Vysvětlení a doplnění zadávací dokumentace XVII a prodloužení lhůty pro podání nabídek

Název veřejné zakázky: **Zhotovení stavby – Domov pro seniory Bučovice**
Režim a druh veřejné zakázky: podlimitní veřejná zakázka na stavební práce
Druh zadávacího řízení: otevřené řízení dle ustanovení § 56 zákona č. 134/2016 Sb., o zadávání veřejných zakázek, ve znění pozdějších předpisů, (dále jen „Zákon“)
Evidenční číslo zakázky ve Věstníku veřejných zakázek: Z2019-016380

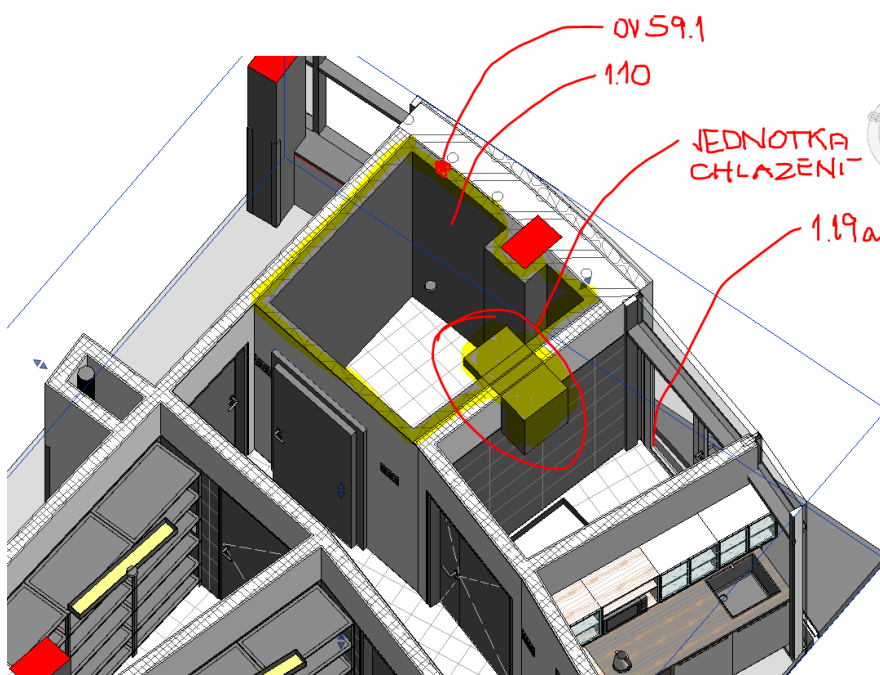
„D.1.1. - ASŘ – chladicí boxy

Kde mají být umístěny chladicí jednotky pro chladicí boxy?“

Chladicí box vykázaný jako OV 59.1 (místnost 1.10) má chladicí jednotku umístěnou na zdi v místnosti 1.19a - viz náčrt:

Pro chladicí boxy OV 59.2 a 59.3 jsou vnitřní jednotky dodávkou VZT a umístěny jsou dle výkresů v části D1.4.3. - Vzduchotechnika - výkres VZT-01-103 Půdorys 1NP. Napojené jsou na venkovní VRV jednotky.
